Technische Mitteilung / Service Bulletin

Technische Mitteilung Nr. / Datum: TM TAE 125-0013, Revision 1 / 05.05.2006
Service Bulletin No. / Date TM TAE 125-0013, Revision 1 / May 05, 2006

Betrifft: Getriebeölfilter
Subject: Gearbox oil filter

Betroffenes Luftfahrtgerät: TAE 125-01
Type affected: TAE 125-01

Bild 1 Aluminiumrohrleitung / Fig. 1 Pipe connection

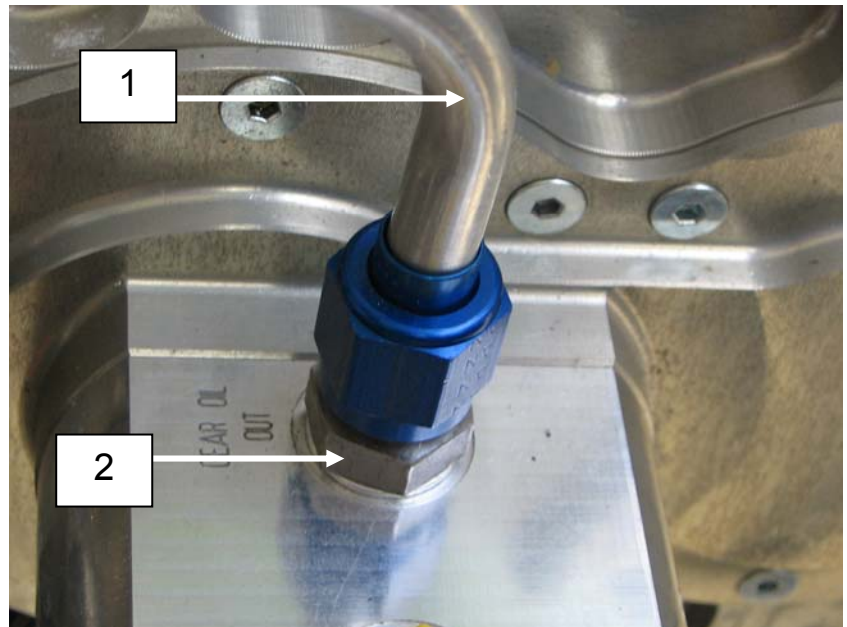
Grund: Durch unkritischen Feinstabrieb kann sich der Getriebeölfilter zusetzen, was zu einem Ausfall der Propellersteuerung führt. Daher wird ein neuer Getriebeölfilter mit größeren Poren verwendet.

Reason: *Uncritical finest grind particle can clog the gearbox oil filter, this causes a malfunction of the propeller regulation. Therefore a gearbox oil filter with larger pore size will be used.*

1. Die Aluminiumleitung oder Schlauchleitung an der Kombipumpe demontieren. Siehe Bild 1.
2. Den Adapter und den Dichtring an der Kombipumpe demontieren.
3. Den Adapter P/N 02-6120-16057R1 mit Dichtring P/N 02-7210-07294R1 an der Kombipumpe montieren.
Anzugsmoment:
Adapter (Aluminium): 25 Nm
4. Die Aluminiumleitung oder Schlauchleitung an der Kombipumpe montieren.
Anzugsmoment:
Aluminiumleitung: 20 Nm
Schlauchleitung: 20 Nm
5. Den alten Getriebeölfilter gegen den neuen Getriebeölfilter P/N 02-6120-16169R1, gemäß dem aktuellen Betriebs- und Wartungshandbuch OM-02-01, Kapitel 02-OM-06-01, Anlage 8, austauschen.

1. *Demount the hose or pipe of the combined pump. See Fig. 1.*
2. *Demount adaptor and washer of the combined pump.*
3. *Mount the adaptor P/N 02-6120-16057R1 with its washer P/N 02-7210-07294R1 to the combined pump.*

4. *Attach hoses or pipes to the combined pump.*

Tightening Torque:

Adaptor (aluminium): 25 Nm

Tightening Torque:

Aluminium Pipe: 20 Nm

5. *Replace the old gearbox oil filter with a new gearbox oil filter P/N 02-6120-16169R1, according to the current Operation & Maintenance Manual OM-02-01, Chapter 02-OM-06-01, Annex 8.*
